**Zamawiający:
Gmina Biała Piska
ul. Pl. A. Mickiewicza 25
12-230 Biała Piska**

Znak sprawy:
Or.ZP.271.4.2025

**Odpowiedź na zapytania złożone w dn. 11.03.2025 r.
Dot. postępowania o udzielenie zamówienia publicznego, którego przedmiotem jest
„Modernizacja oświetlenia ulicznego w Gminie Biała Piska”**

Rysunek 1 Zakłócenia sygnału GPS nad Polską, 09.03.2025 Źródło: gpsjam.org

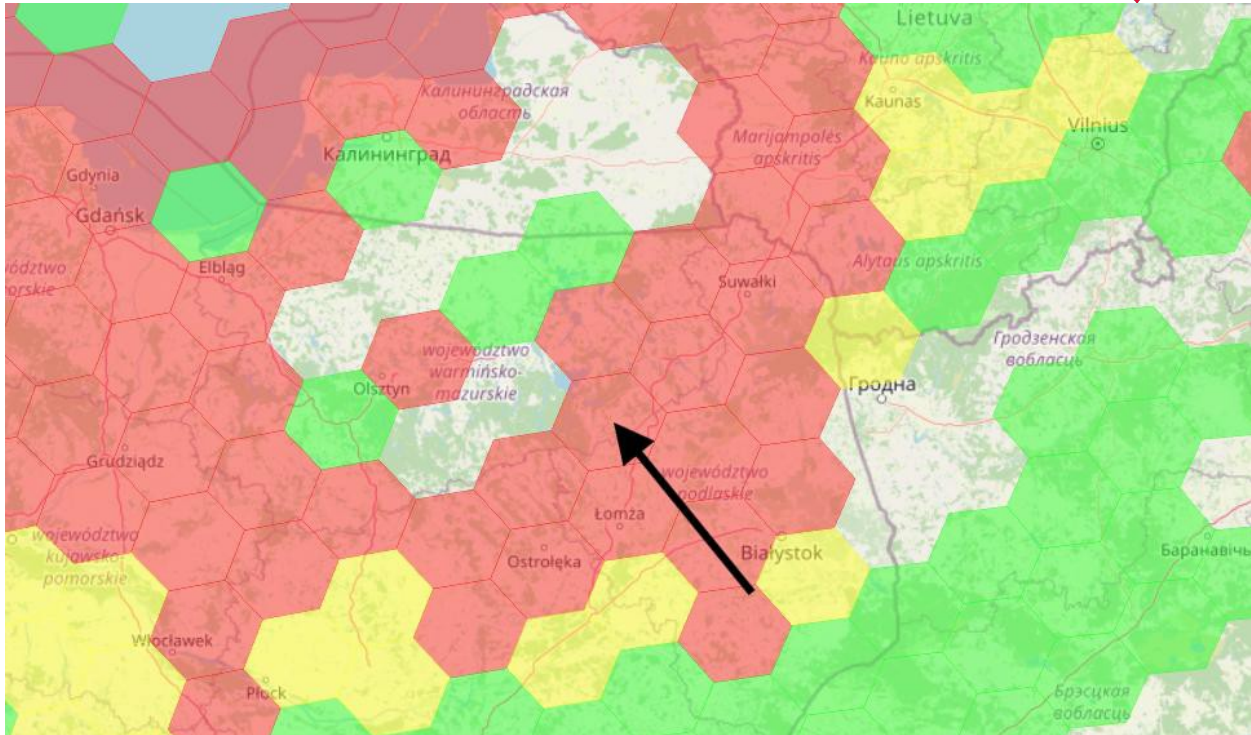
W związku z zapisami dokumentacji technicznej przetargu „Modernizacja oświetlenia ulicznego w Gminie Biała Piska,„ zwracamy się z uprzejmą prośbą o doprecyzowanie kwestii związanej z metodą określania współrzędnych sterowników systemu sterowania oprawami oświetleniowymi.

Pytający pragnie zauważyć, że w związku z faktem, iż Gmina Biała Piska znajduje się północno-wschodniej części Polski, gdzie notorycznie dochodzi do zagłuszania sygnału GPS, sterowniki systemu sterowania oprawami oświetleniowymi mogą się nie odnaleźć w systemie. Jest to kluczowy element systemu sterowania, który powinien zapewniać pewną kontrolę nad sterowaną infrastrukturą.

Czy Zamawiający dopuszcza rozwiązania techniczne korzystające z aplikacji na smartfona, gdzie współrzędne sterowników są zbierane w inny sposób? Na przykład na etapie montażu opraw/sterowników lub mogą być przekazane w formie listy. Tego rodzaju podejście zapewnia niezawodność systemu w warunkach możliwych zakłóceń sygnału GPS, a także stanowi dodatkowe zabezpieczenie w kontekście rosnących zagrożeń cybernetycznych i działań związanych z wojną hybrydową.

Zamawiający podtrzymuje zapisy w zakresie sposobu komunikacji systemu sterowania. Podobne instalacje funkcjonują z powodzeniem w Elku, Pisz, Gołdapi, Suwałkach i wielu innych miejscach na północy polski. Analiza sieci komórkowych oraz sygnałów GPS nie wpływają na sposób wykonania zadania określonego w PFU i SWZ.
